5 行政機関の津波波源モデルの詳細

5-1 内閣府の最大クラスの津波の波源モデル

No.4コメント回答（内閣府の最大クラスモデルの位置づけの再整理）

（No.4コメント回答に伴う第662回審査会合の津波評価からの変更点）

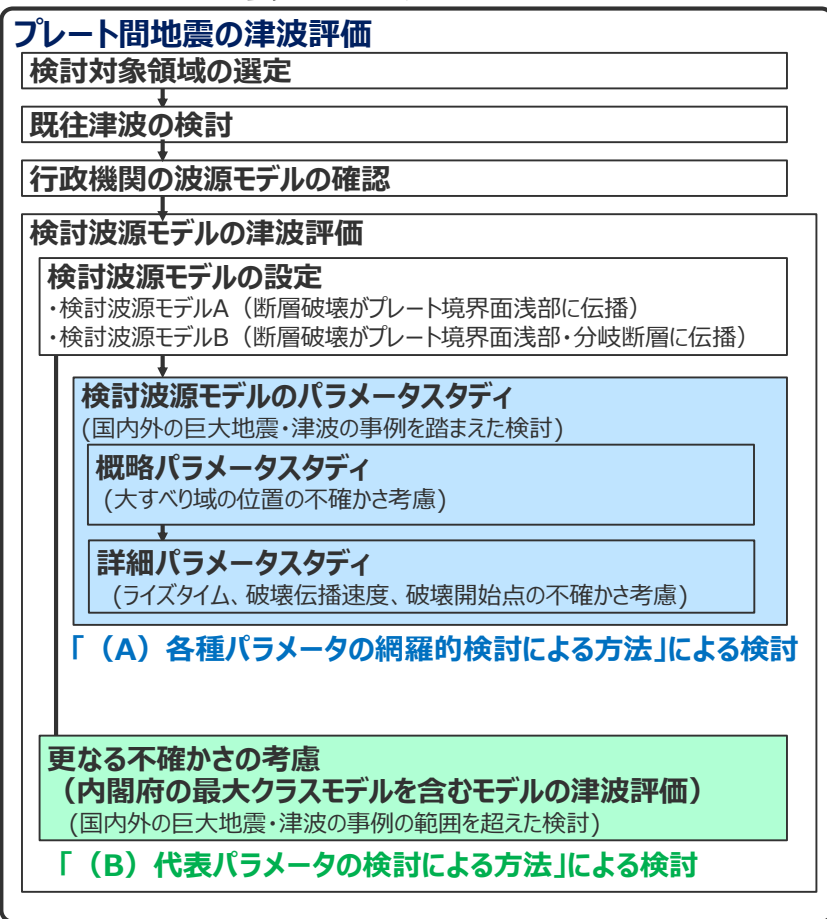
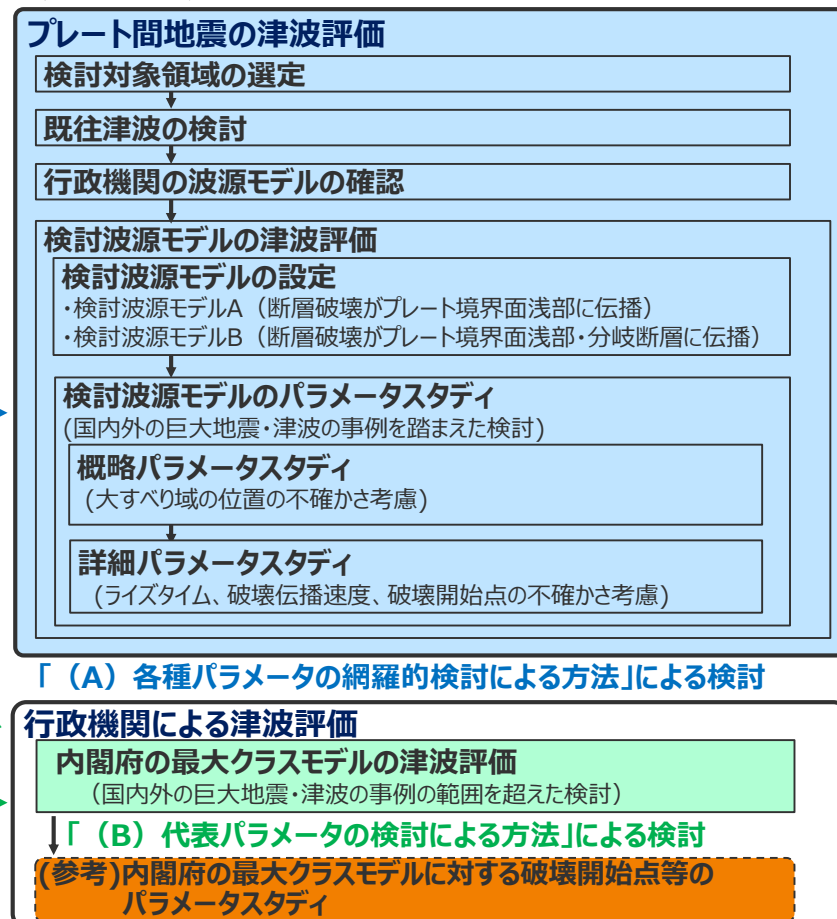
- ライズタイムの設定に関するコメント回答として、国内外の巨大地震・津波の事例等の科学的知見を調査した結果に基づき、プレート間地震の津波評価を以下のように変更することを説明した。
- ・プレート間地震の津波評価に関し、検討波源モデルのパラメータスタディにおいて、不確かさの考慮として、巨大地震・津波のライズタイムの推定事例に基づくライズタイム150s～300sに加えて、Mw8クラスのその他の地震の津波インバージョンの検討結果に基づき保守的にライズタイム120sを追加する。
- ・上記パラメータスタディとは別に、「更なる不確かさの考慮」として、内閣府の検討もプレート間地震の津波評価に取り込み、ライズタイム60s等、敷地への影響の大きい検討波源モデルに対して国内外の巨大地震の発生事例の範囲を超えて一部のパラメータを考慮した「更なる不確かさ考慮モデル」を追加する。

- ・内閣府の最大クラスモデルは、「**代表パラメータの検討による方法※**」により検討されたモデルと考えられ、超大すべり域のすべり量とライズタイムの組合せという影響の大きい代表的なパラメータを科学的知見の範囲を超えて非常に大きく設定することにより、超大すべり域・大すべり域の位置、ライズタイム、破壊伝播速度、破壊開始点の不確かさの科学的知見に基づく網羅的な組み合わせの津波影響を代表していることを確認した。そのため、内閣府の最大クラスモデルに対して破壊開始点のパラメータスタディ等を明示的に実施せずとも、内閣府の最大クラスモデルをそのまま用いることにより、破壊開始点の不確かさ等の影響を考慮した津波評価ができると評価した。
- ・そこで、第662回審査会合では、内閣府の最大クラスモデルを検討波源モデルに対する「更なる不確かさ考慮モデル」と位置づけて整理していたが、波源設定の考え方※の違いを踏まえ、「**更なる不確かさの考慮**」という表現による整理は取り止め、「**代表パラメータの検討による方法※**」により検討された内閣府の最大クラスモデルは、「**各種パラメータの網羅的検討による方法※**」によって検討を行うプレート間地震の津波評価とは別に、行政機関による既往評価として基準津波の策定に反映するよう変更した。

- 第662回審査会合では、プレート間地震の津波評価について、「検討波源モデルのパラメータスタディ」の他に、国内外の巨大地震の発生事例の範囲を超えて一部のパラメータを考慮した検討を「更なる不確かさ考慮」という表現で加え、内閣府の最大クラスモデルを含むモデルを「更なる不確かさの考慮モデル」として整理していた。
- 今回、波源設定の考え方に着目して内閣府の最大クラスモデルの位置づけを再整理した結果、**（A）各種パラメータの網羅的検討による方法**により検討した「検討波源モデルのパラメータスタディ」と**（B）代表パラメータの検討による方法**により検討した内閣府の最大クラスモデルとの波源設定の考え方の違いを踏まえ、「更なる不確かさの考慮」という表現による整理は取り止め、**（B）代表パラメータの検討による方法**により検討された内閣府の最大クラスモデルは、**（A）各種パラメータの網羅的検討による方法**によって検討を行うプレート間地震の津波評価と別に、行政機関による既往評価として基準津波の策定に反映するよう変更した。
- なお、第662回審査会合でのコメントを踏まえて、内閣府の最大クラスモデルに対して、仮に破壊開始点等のパラメータスタディを実施した場合の影響検討を参考として実施した。

- 上記整理結果を踏まえて、内閣府の最大クラスモデルの基準津波の策定への反映について検討した。
- その結果、第662回審査会合では、内閣府の最大クラスモデルを検討波源モデルに対する「更なる不確かさ考慮モデル」と位置づけて整理していたが、波源設定の考え方の違いを踏まえ、「更なる不確かさの考慮」という表現による整理は取り止め、**(B) 代表パラメータの検討による方法**※により検討された内閣府の最大クラスモデルは、**(A) 各種パラメータの網羅的検討による方法**※によって検討を行うプレート間地震の津波評価とは別に、行政機関による既往評価として基準津波の策定に反映するよう変更した。

（B）代表パラメータの検討による方法により検討された内閣府の最大クラスモデルは、行政機関による既往評価として基準津波の策定に反映するよう変更

沈み込み帯のS波速度構造

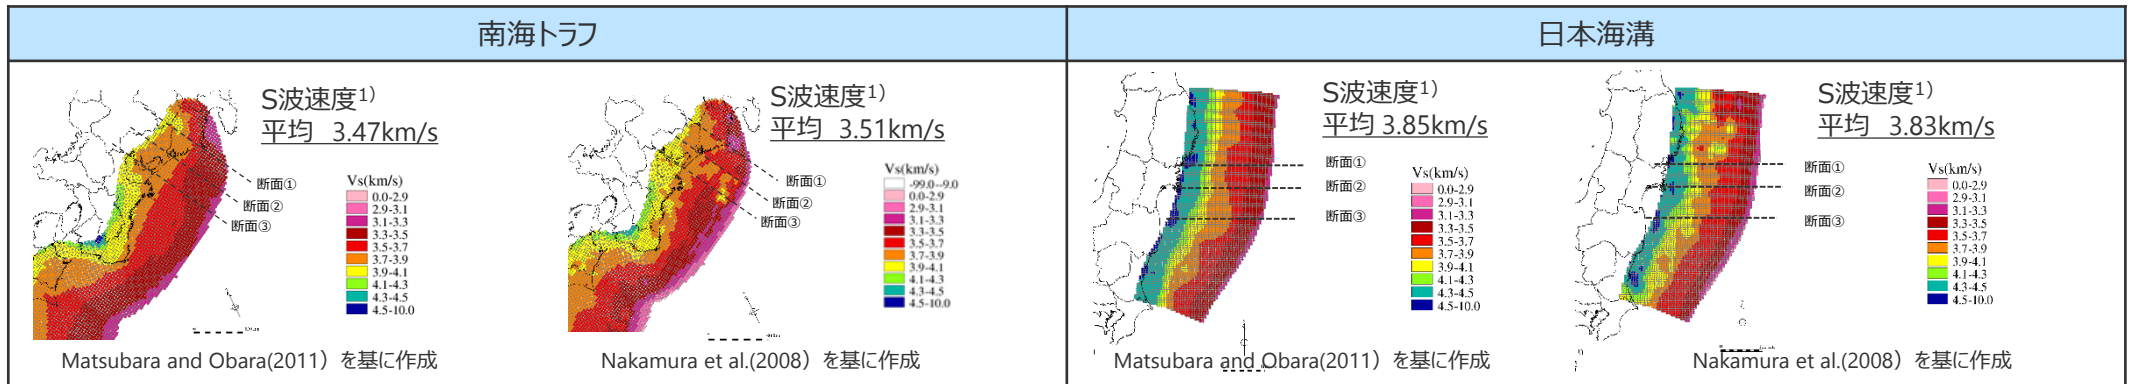
○変更点

- 検討波源モデルの破壊伝播速度について、これまで内閣府(2012)が設定している2.5km/sと設定していたが、南海トラフと日本海溝のS波速度構造の違いを考えると南海トラフの巨大地震の破壊伝播速度は東北沖地震より小さいと考えられることから、国内外のMw9地震のインバージョン結果および南海トラフと日本海溝の速度構造を踏まえて、2.0km/sと設定することに変更した。
- なお、内閣府(2012)が設定している破壊伝播速度2.5km/sも含めて、破壊伝播速度の不確かさについては、別途詳細パラメータスタディを実施する。

(No.4コメント回答に伴う第662回審査会合の津波評価からの変更点)

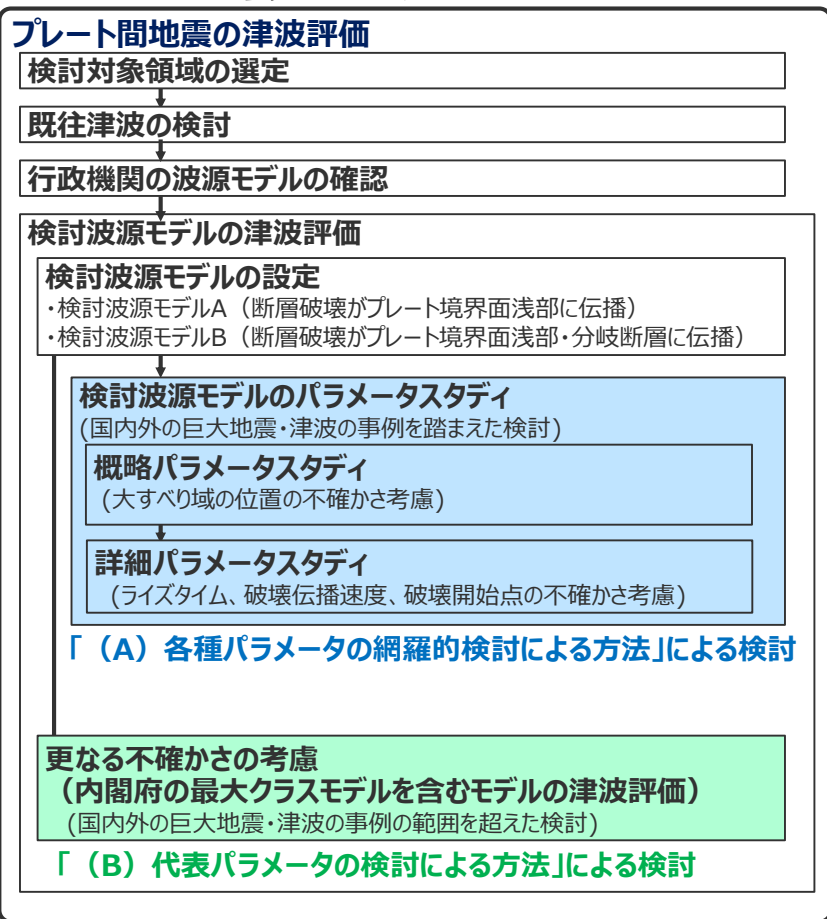
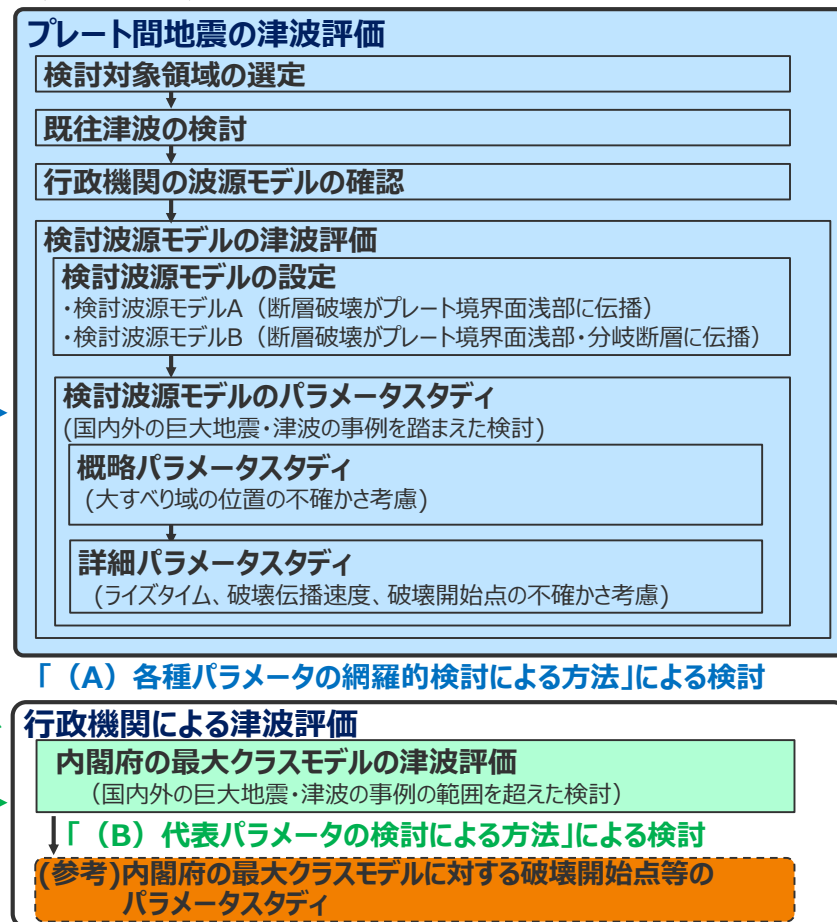
- 第662回審査会合では、プレート間地震の津波評価について、「検討波源モデルのパラメータスタディ」の他に、国内外の巨大地震の発生事例の範囲を超えて一部のパラメータを考慮した検討を「更なる不確かさ考慮」という表現で加え、内閣府の最大クラスモデルを含むモデルを「更なる不確かさの考慮モデル」として整理していた。
- 今回、波源設定の考え方に着目して内閣府の最大クラスモデルの位置づけを再整理した結果、**(A) 各種パラメータの網羅的検討による方法**により検討した「検討波源モデルのパラメータスタディ」と**(B) 代表パラメータの検討による方法**により検討した内閣府の最大クラスモデルとの波源設定の考え方の違いを踏まえ、「更なる不確かさの考慮」という表現による整理は取り止め、**(B) 代表パラメータの検討による方法**により検討された内閣府の最大クラスモデルは、**(A) 各種パラメータの網羅的検討による方法**によって検討を行うプレート間地震の津波評価と別に、行政機関による既往評価として基準津波の策定に反映するよう変更した。
- なお、第662回審査会合でのコメントを踏まえて、内閣府の最大クラスモデルに対して、仮に破壊開始点等のパラメータスタディを実施した場合の影響検討を参考として実施した。

(B) 代表パラメータの検討による方法により検討された内閣府の最大クラスモデルは、行政機関による既往評価として基準津波の策定に反映するよう変更

(No.4コメント回答に伴う津波評価のフローの変更点)

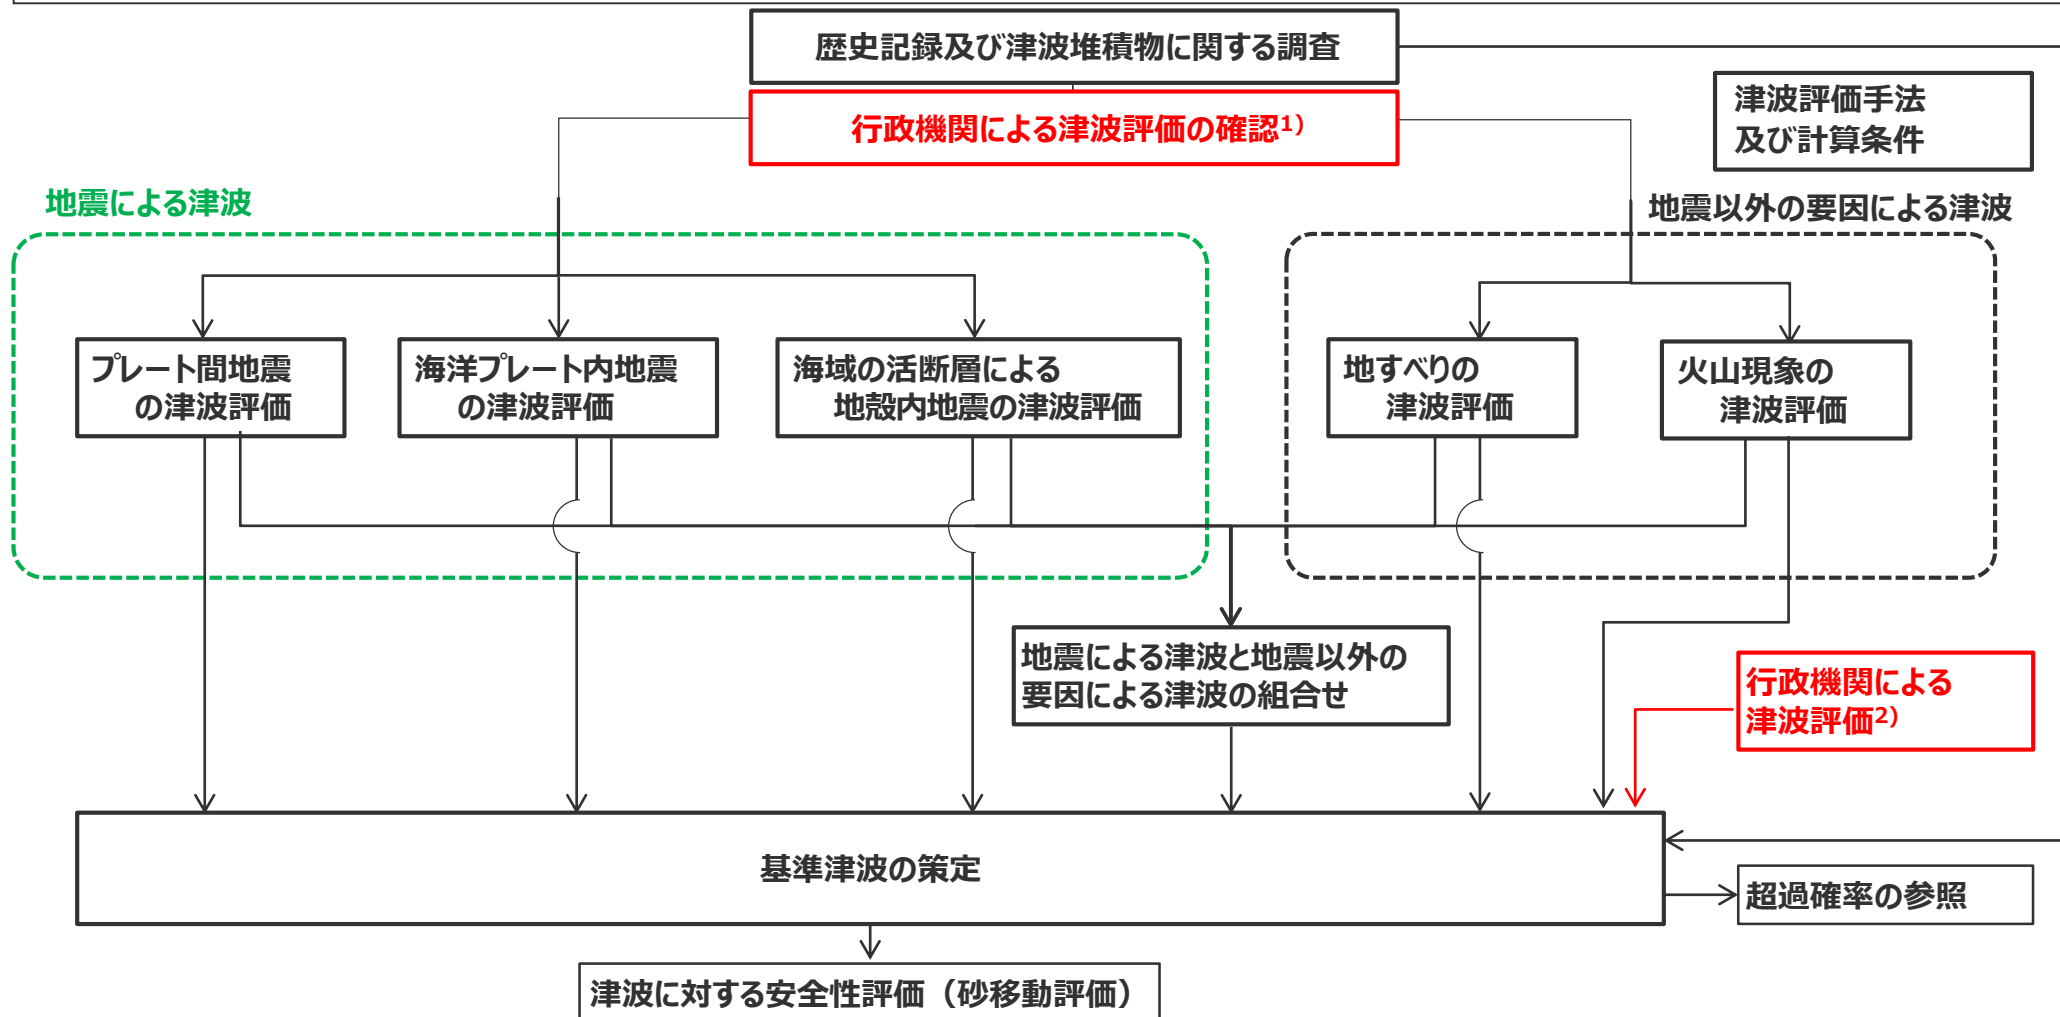
- 津波評価のフローは以下のとおり。
- 再整理の結果を踏まえて、行政機関による津波評価について、個々のパラメータについて科学的根拠を確認した検討と、行政機関の津波評価をそのまま用いて基準津波に反映する検討を分離し、津波評価のフローを明確化した。

1)各津波発生要因の津波評価は、「各種パラメータの網羅的検討による方法」によって行うものとし、行政機関による津波評価の波源モデルも含め、個々のパラメータについて科学的根拠を確認して検討した。
 2) 行政機関による津波評価では、波源設定の考え方の相違点に着目して内容を精査し、「各種パラメータの網羅的検討による方法」とは別の考え方の方法によるものと考えられる行政機関の波源モデルそのものを基準津波の策定に反映した。
